クーリング (2MZ-FE・1MZ-FE)

変更概要

2MZ-FE、1MZ-FEエンジンの改良により、マークIIワゴン修理書（品番62850、1997年4月発行）の内容から次の項目を変更しました。

1. クーリングファンモータ

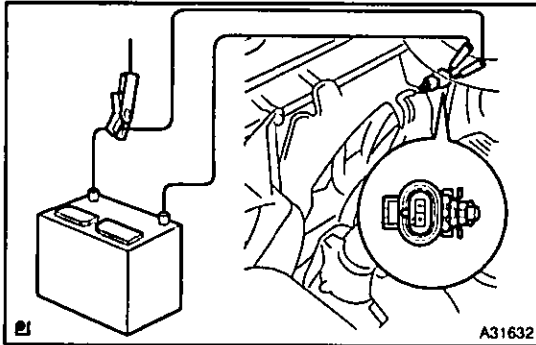
(a) 電流点検

- (1) モータコネクタにバッテリーを接続し、その配線に SST をセットする。

SST 09082-00030, 09083-00300

- (2) ファンモータを回転させたとき、基準値内の電流でスムーズに回転することを確認する。

8.5~11.5 A

2. クーリングファンモータNo. 2

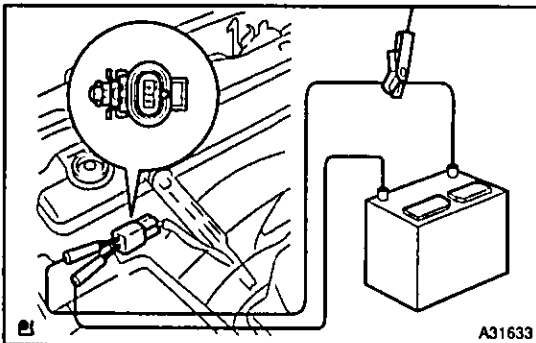
(a) 電流点検

- (1) モータコネクタにバッテリーを接続し、その配線に SST をセットする。

SST 09082-00030, 09083-00300

- (2) ファンモータを回転させたとき、基準値内の電流でスムーズに回転することを確認する。

8.5~11.5 A
